**DEMANDE D'AUTORISATION ENVIRONNEMENTALE  
POUR L'EVOLUTION ET L'OPTIMISATION DES  
CONDITIONS D'EXPLOITATION**

Mémoire en réponse à l'avis de la Mission Régionale d'Autorité  
environnementale n°2018-1823 du 28 mai 2018

29 juin 2018

Carte 1 : Implantation des ISDND en Provence-Alpes-Côte-d'Azur  
 (source : Observatoire Régional des Déchets PACA)

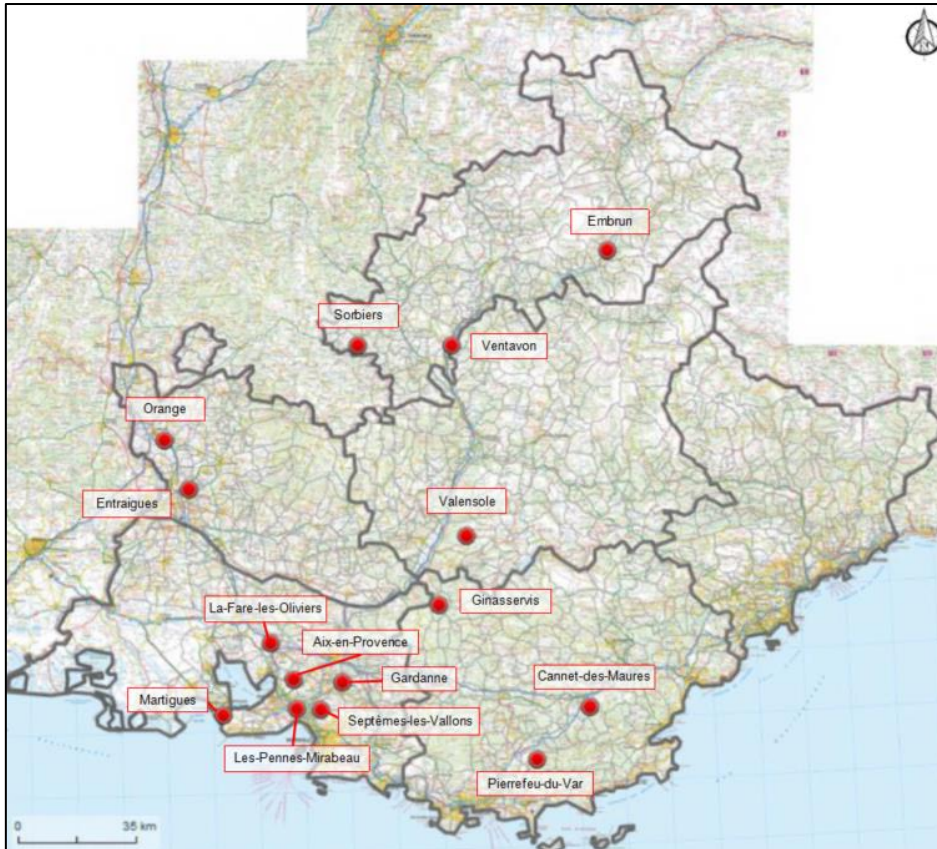
**Recommandation : Compléter le dossier par l'évaluation des impacts liés à l'augmentation de la zone de chalandise, que ce soit en termes de trafic routier, de qualité de l'air, d'émission de gaz à effet de serre et de bruit, tant à l'échelle locale que régionale.**

Ensuite car CSDU04 bénéficie d'un positionnement géographique régional central à la croisée des 6 départements constituant la région et des 4 bassins de vie définis dans le schéma régional d'aménagement, de développement durable et d'égalité des territoires (SRADDET) et le plan régional de prévention et de gestion des déchets (PRPGD).

Carte 3 : Extrait du plan sud-ouest du PLU  
(Source : Projet de plan local d'urbanisme de la commune de Valensole)

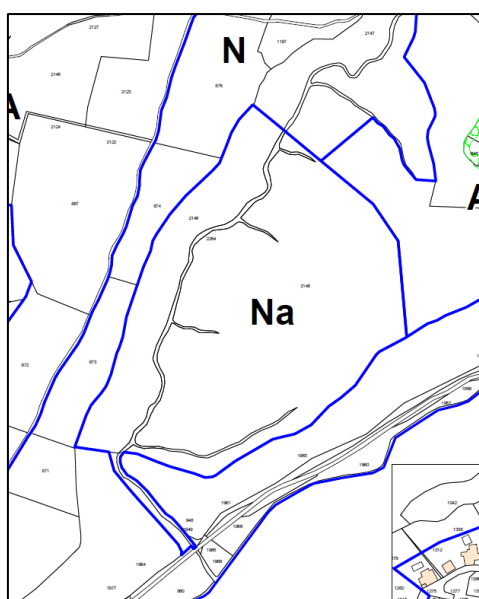
Le projet de plan local d'urbanisme (PLU) de Valensole a été arrêté par la commune, le 13 octobre 2017. La compatibilité du projet avec le futur PLU aurait pu être développée, d'autant plus qu'un STECAL est créé sur le secteur dédié au site ; de même pour le SCoT Durance Luberon Verdon Agglomération, le dossier ayant été arrêté le 8 novembre 2017.

**Recommandation : Compléter et justifier de la compatibilité et l'articulation avec les différents plans environnementaux.**

Le PLU a évolué durant l'élaboration et la phase d'instruction du dossier. Le projet de PLU a été arrêté par délibération municipale en date du 13 octobre 2017. Le site est dans ce projet classé en zone Na comme le montre l'extrait ci-dessous du plan de zonage du projet de PLU :

Cette zone correspond à un STECAL (Secteur de Taille et de Capacité d'Accueil Limitées), délimitant l'installation de stockage des déchets non dangereux (ISDND) CSDU04.

Le projet ainsi pleinement compatible avec le projet de PLU arrêté le 13 octobre 2017.

Carte 5 : Implantation du site au sein du SRCE PACA

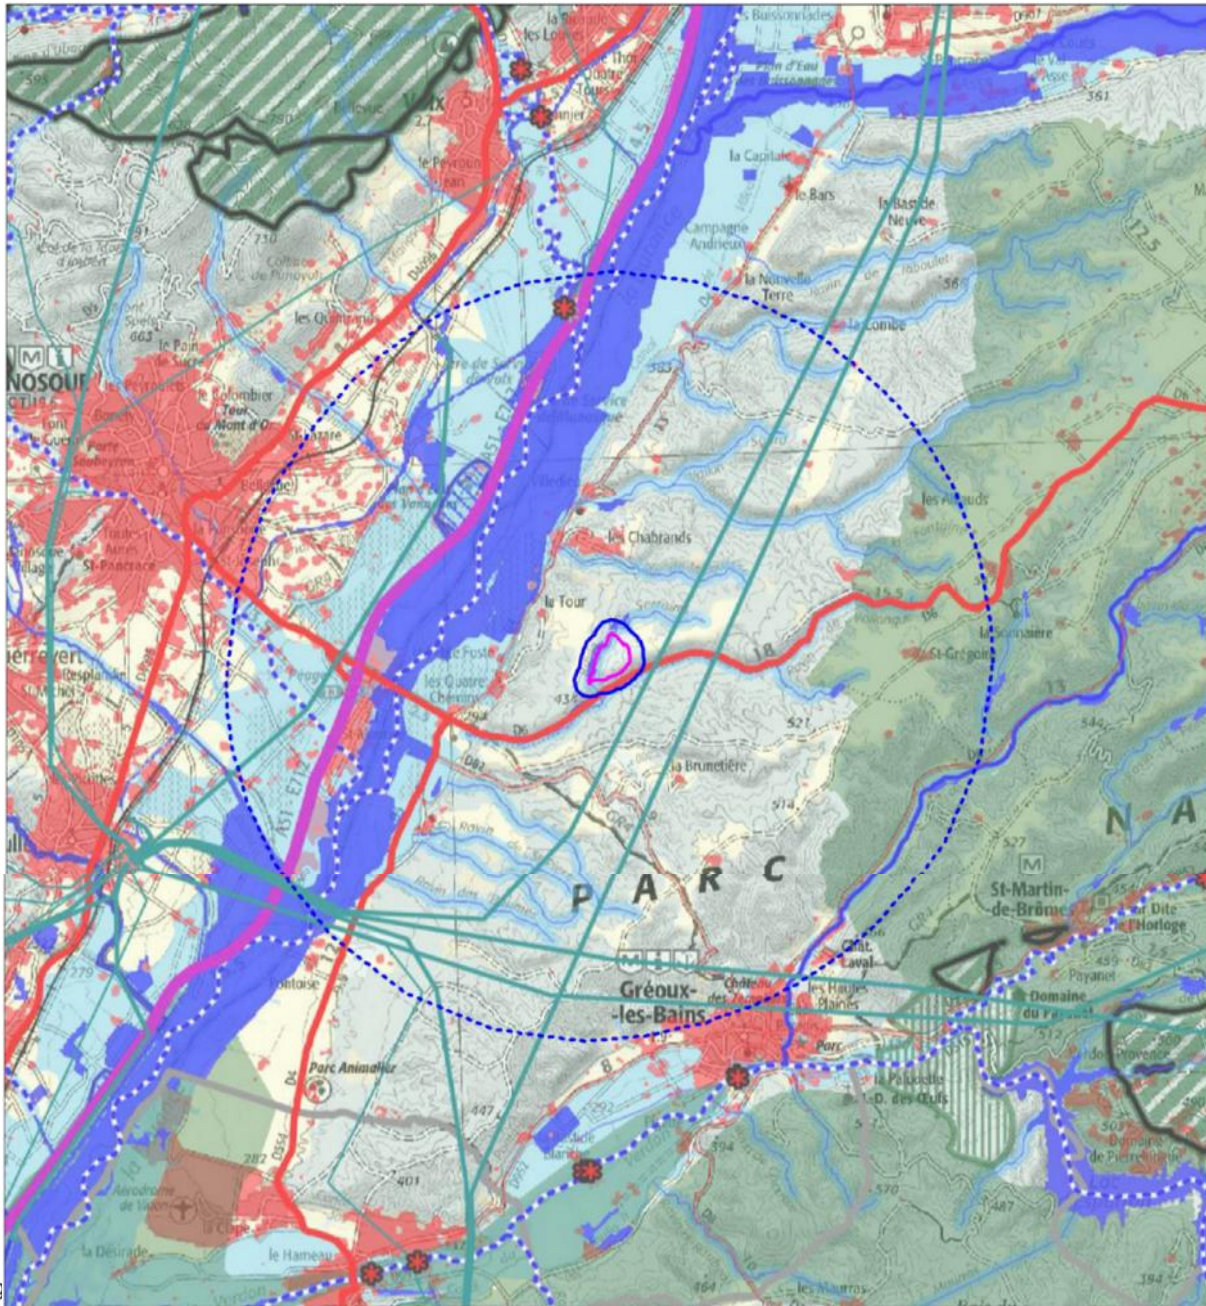
- le schéma régional Climat Air Énergie (SRCAE),
- le plan de prévention de l'Atmosphère (PPA),
- le schéma régional de cohérence Écologique (SRCE).

Pour mémoire, le SRCE identifie les composantes des Trames Vertes et Bleues (TVB), ainsi que les enjeux régionaux de préservation et restauration des continuités écologiques. Il définit les priorités régionales à travers un plan d'actions stratégiques et propose les outils pour sa mise en œuvre. Son application doit permettre d'enrayer la perte de biodiversité tout en prenant en compte les activités humaines et économiques.

D'après le SRCE, la zone d'étude immédiate fait partie d'un secteur identifié comme espace naturel sans toutefois être considéré comme un réservoir de biodiversité. Un grand réservoir de biodiversité à préserver s'étend néanmoins à environ 600 m à l'est du site.

La présence à proximité de cours d'eau participant à la trame bleue et de leur espace de fonctionnalité à préserver est à souligner.

Enfin la zone d'étude est coupée du nord au sud par deux lignes électriques et longée au sud par la route départementale 6.

Le projet a pris en compte tous ces éléments dans ses choix techniques (Pièce n°3 : projet technique) et dans la définition des mesures d'évitement, réduction et compensation (ERC) lorsque nécessaires (Pièce n°4 : Etude d'impact, 5<sup>ème</sup> Partie : Effets sur l'environnement et mesures associées)

Graphique 1 : Evolution des quantités régionales de déchets ultimes à stocker et fermetures programmées des sites  
 (source : Projet de PRPGD, version du 7 février 2018)

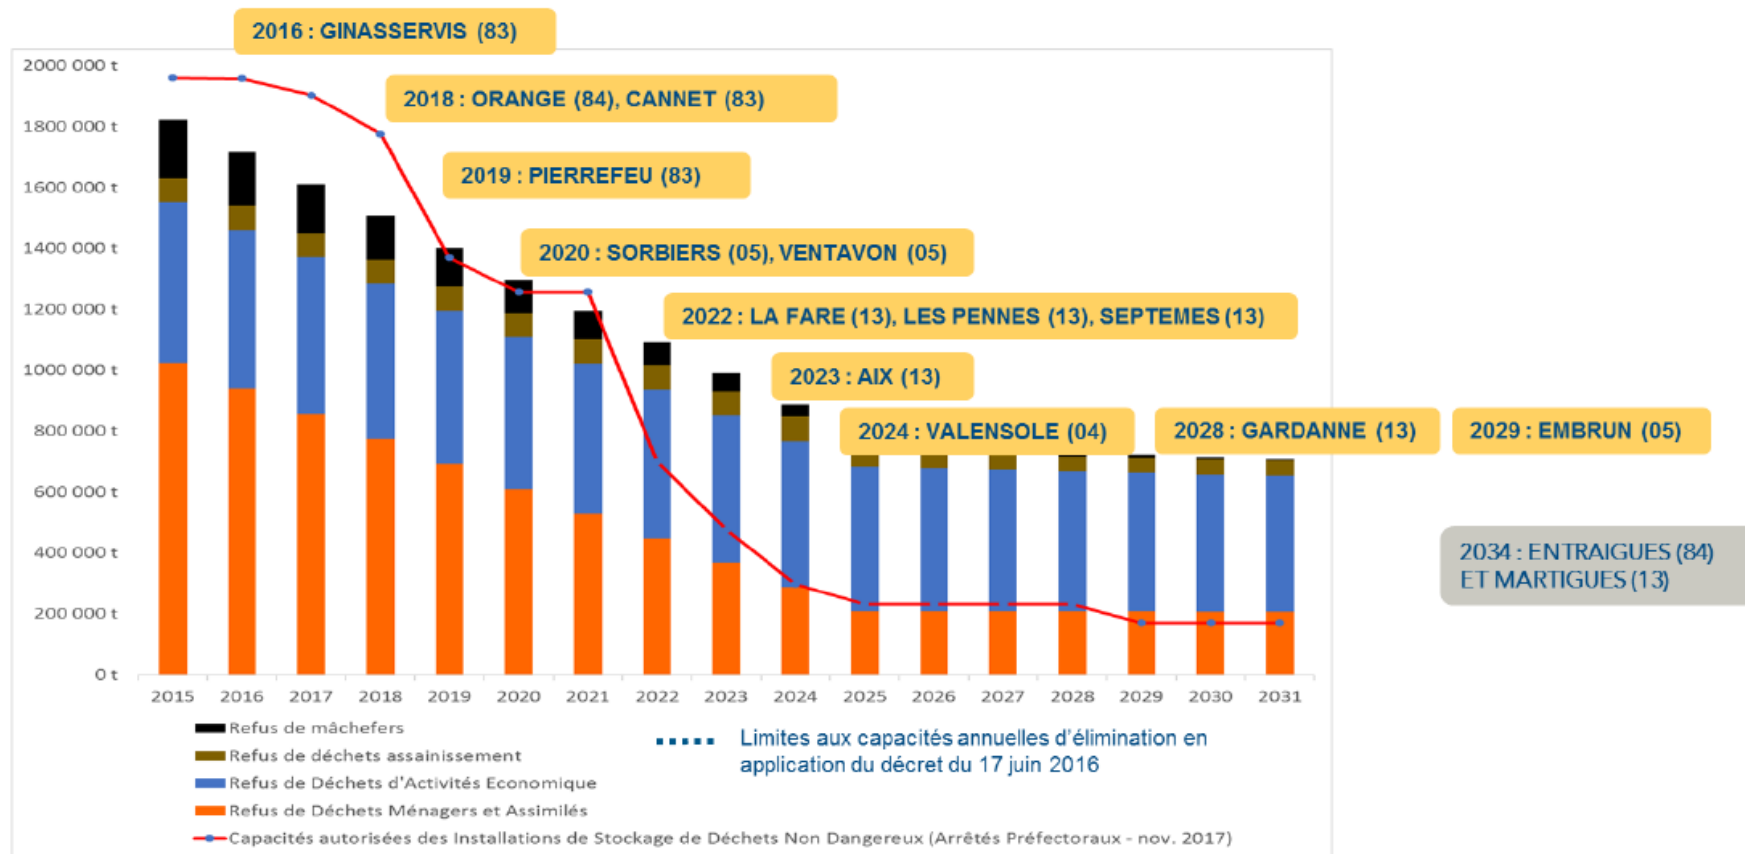
La compatibilité avec les plans de gestion des déchets non dangereux est présentée, mais reste à affiner au regard de la zone de chalandise, et des objectifs du projet de plan régional de prévention et de gestion des déchets (PRPGD) en cours d'élaboration.

Le projet de PRPGD analyse précisément l'évolution des capacités d'accueil des installations de stockage des déchets non dangereux non inertes. Il met notamment en perspective l'évolution des quantités régionales de déchets ultimes à stocker, identifie d'une part les besoins de traitement à l'échelle régionale et d'autre part les fermetures programmées des sites et conclut qu'« au regard des perspectives de baisse des quantités à stocker, des capacités de stockage sont à créer dès 2019. ».

Le projet de PRPGD prévoit une dégressivité progressive des capacités de stockage tout en disposant d'un maillage équilibré des installations de capacités inférieures à 100 000 t/an/site (hors sédiments de dragages et déchets ultimes en situation de crise) pour 10 à 15 sites, assurant ainsi l'application des principes de proximité et d'autosuffisance aux 4 bassins de vie de la région et limitant les transports et intégrant une logique de solidarité régionale.

Concernant le stockage dans le bassin de vie alpin, où CSDU04 se situe, le projet de PRPGD conclut à un besoin de capacité supplémentaire minimum de 62 000 t/an en 2025, et 68 000 t/an en 2030.

Le projet est par conséquent totalement compatible avec le projet de PRPGD.

*Photomontage 1 : Casier 1 réaménagé et casier 2 en cours d'exploitation*

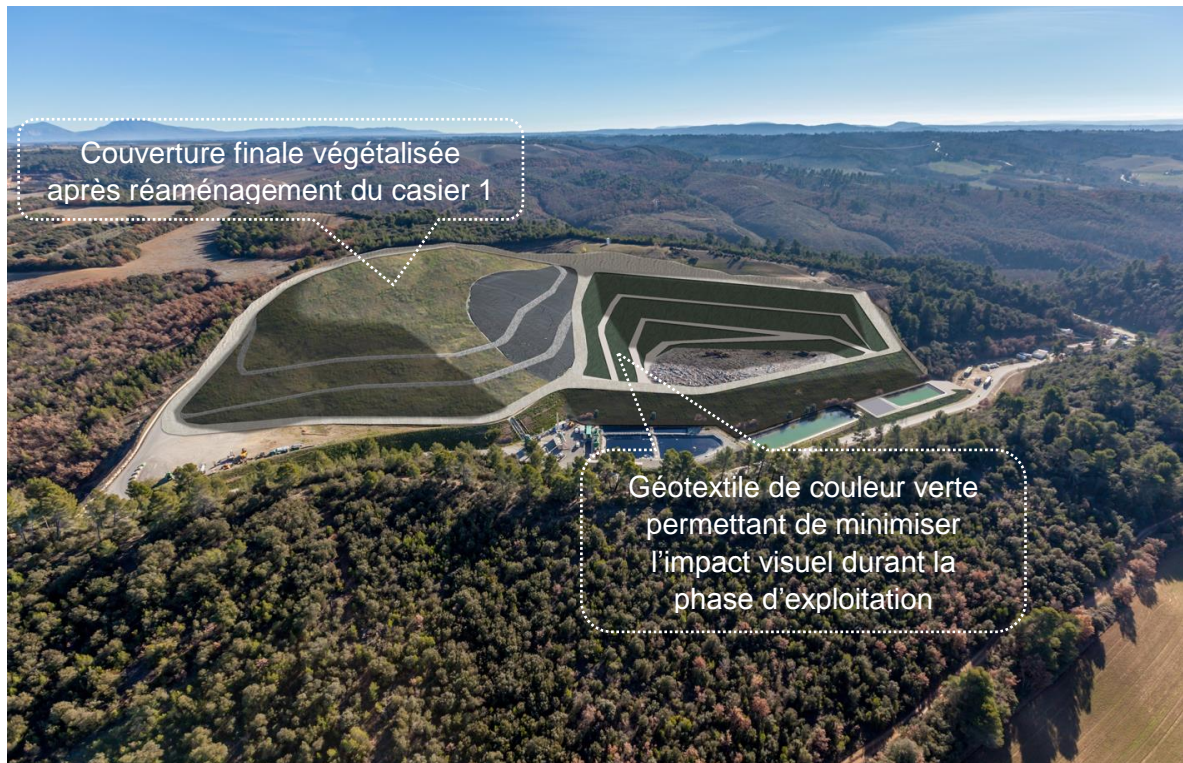
**Recommandation : Compléter l'étude d'impact par une justification des choix de couverture répondant aux enjeux d'intégration paysagère d'un site de traitement des déchets.**

Ce n'est donc pas en fin d'exploitation mais durant celle-ci, à l'issue de la phase d'aménagement du casier 2, que le projet prévoit, comme ce fut le cas pour le 1<sup>er</sup> casier, la mise en place d'un géotextile vert dont l'objectif est d'atténuer toute perception visuelle durant sa phase d'exploitation. (Pièce n°3 : Projet technique, § 8.6 et pièce n°4 : Etude d'impact, § 24.10.2 et 25.10.2)

A l'issue de la phase d'exploitation, dans le cadre de la phase de réaménagement, la couverture finale sera mise en place conformément à l'article 35 de l'arrêté ministériel du 15 février 2016 relatif aux installations de stockage de déchets non dangereux.

Ces éléments garantissent une intégration optimale du projet, tant durant la période d'exploitation qu'en post-exploitation, comme le montrent les photomontages présentés ci-après.
